**2025\_CBS\_10832 OMV\_2024118809 K - aanvraag omgevingsvergunning voor het realiseren en exploiteren van een school en sporthal inclusief bijhorende infrastructuur en voorzieningen op de Eandis site alsook de tijdelijke exploitatie van een bemaling voor de bouwwerken - met openbaar onderzoek - Bomastraat en Désiré Fiévéstraat, 9000 Gent - Vergunning**

**Beslissing:** Goedgekeurd in besloten vergadering van 11 december 2025

- Onderwerp: het realiseren en exploiteren van een school en sporthal inclusief bijhorende infrastructuur en voorzieningen op de Eandis site alsook de tijdelijke exploitatie van een bemaling voor de bouwwerken
- Adres: Bomastraat 11 en Désiré Fiévéstraat , 9000 Gent

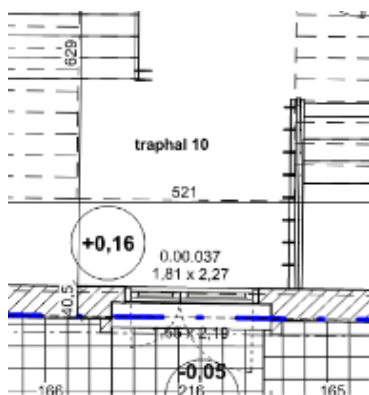
Funderingsresten die vóór de rooilijn liggen, moeten worden uitgebroken.

Bestaande rioolvertakkingen, die niet worden hergebruikt, moeten op het terrein, ter hoogte van de rooilijn, zorgvuldig worden dichtgemaakt.

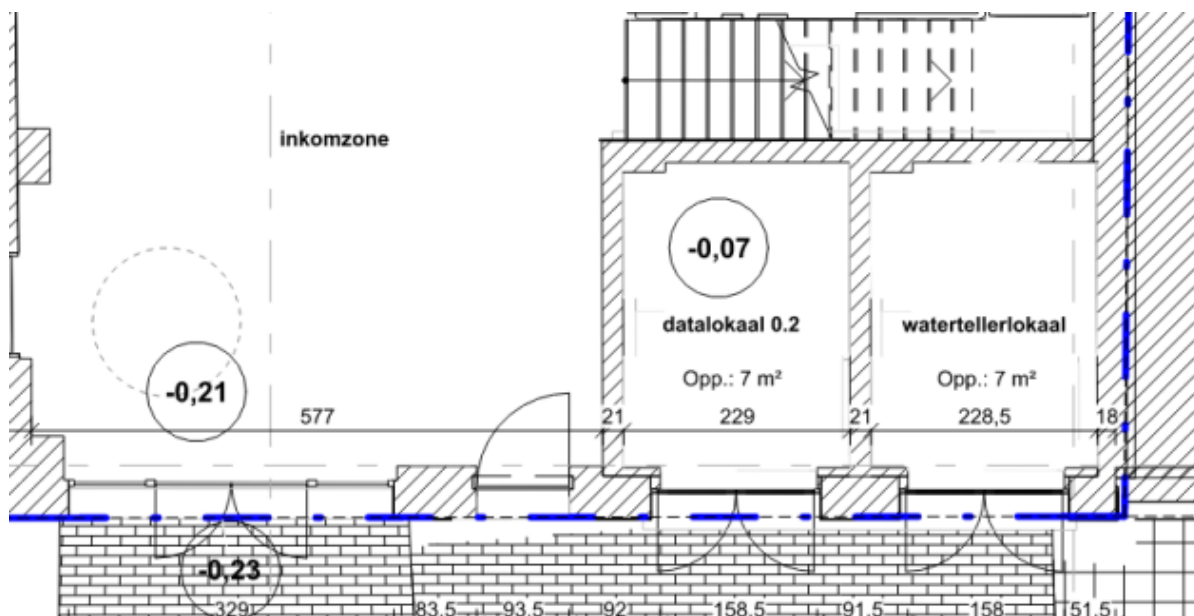
**De dubbele deuren aan de inkomzone zijn in de bestaande toestand deuren die naar binnen draaien. Deze toestand dient behouden te worden. Deze deuren mogen niet opendraaien over openbaar domein.**

**De enkele deur aan de inkomzone mag enkel opendraaien over openbaar domein indien dit een vluchtdeur betreft die aangesloten is op een noodcentrale die enkel open kan als het brandalarm actief is.**

**De deuren ter hoogte van het datalokaal en de watertellerlokaal betreft een bestaande toestand en kan behouden blijven.**
